<p>ALCALDÍA MAYOR DE BOGOTÁ D.C. GOBIERNO SEGURIDAD Y CONVIVENCIA Fondo de Prevención y Atención a Emergencias</p>	CONCEPTO TÉCNICO SOBRE NECESIDAD DE ESTUDIOS DETALLADOS DE AMENAZA Y RIESGO POR FENOMENOS DE REMOCIÓN EN MASA DENTRO DEL TRÁMITE DE LICENCIA URBANÍSTICA	Código:	GPR-FT-10
		Versión:	03
		Código Documental:

1.1 CONCEPTO TÉCNICO No. CT:	5526
1.2 ÁREA:	TÉCNICA Y DE GESTIÓN
1.3 COORDINACIÓN:	INVESTIGACIÓN Y DESARROLLO
1.4 REFERENCIA CRUZADA RADICADO FOPAE:	2009ER5686
1.5 RESPUESTA OFICIAL No.	RO-36133

2.1 SOLICITANTE:	CURADURÍA URBANA No. 1
2.2 PROYECTO:	Carrera 4 No. 92-31
2.3 LOCALIDAD:	2. Chapinero
2.4 UPZ:	88. El Refugio
2.5 BARRIO O SECTOR CATASTRAL:	Seminario
2.6 DIRECCIÓN:	Carrera 4 No. 92-31
2.7 CHIP:	AAA0154OLHK
2.8 MANZANA CATASTRAL:	01
2.9 PREDIO CATASTRAL:	07
2.10 ÁREA (Ha):	0.1663 (*)
2.11 FECHA DE VISITA:	Mayo 13 de 2009

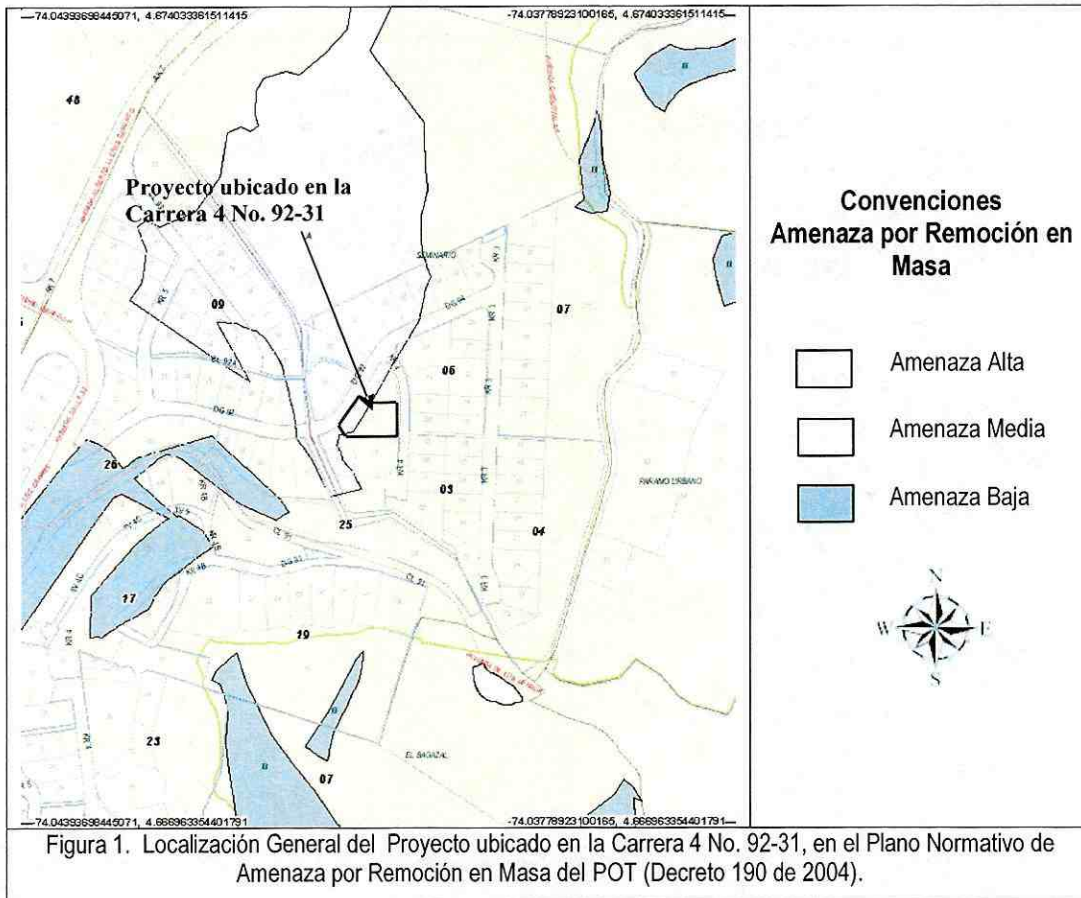
Conforme con el plano normativo de "Amenaza por Remoción en Masa" del Plan de Ordenamiento Territorial de Bogotá – POT, el sector donde se localiza el proyecto ubicado en la Carrera 4 No. 92-31, de la Localidad de Chapinero, se encuentra en una zona de AMENAZA MEDIA y ALTA por procesos de remoción en masa (Figura 1).

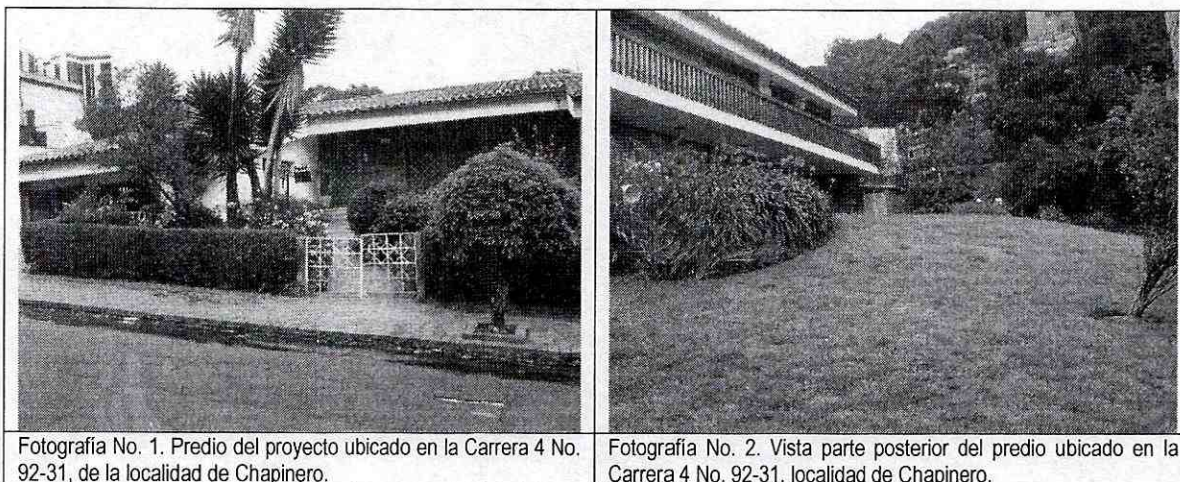
En el momento de la visita, en el predio objeto del presente concepto técnico, se encontró una edificación de dos (2) niveles y un nivel de semi-sótano, construida con un sistema estructural de muros en mampostería (ladrillos) (Fotografía No. 1) y placas de entrepiso aligeradas y prefabricadas. La citada edificación se ubica en un sector de pendiente de pendiente media y hacia la parte oriental del predio se observa un talud natural empradizado (Fotografía No. 2). En el momento de la verificación de campo adelantada en el predio y en la edificación no se observaron daños o patologías que permitan identificar o definir la presencia de procesos de inestabilidad geotécnica en el área del proyecto.

En el momento de la verificación de campo adelantada, no se evidenció la presencia de procesos de remoción en masa activos, que involucren el área donde se busca desarrollar el proyecto.
